Изменение № 1 ГОСТ 18631—87 Головки звукоснимателей. Общие технические условия

Утверждено и введено в действие Постановлением Государственного комитета СССР по стандартам от 25.04.89 № 1083

Дата введения 01.11.89

Черт. 5

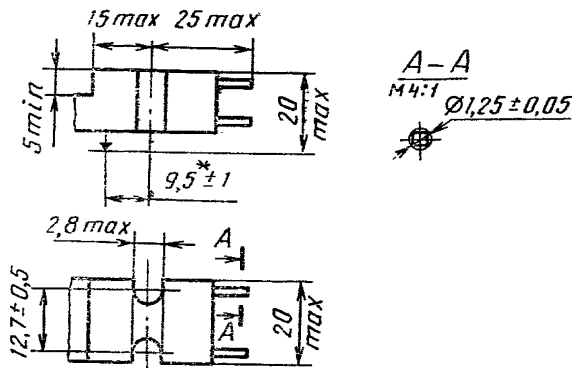
Пункт 1.5. Чертеж 5 заменить новым:

сноску изложить в новой редакции: «* При номинальном значении статической прижимной силы».
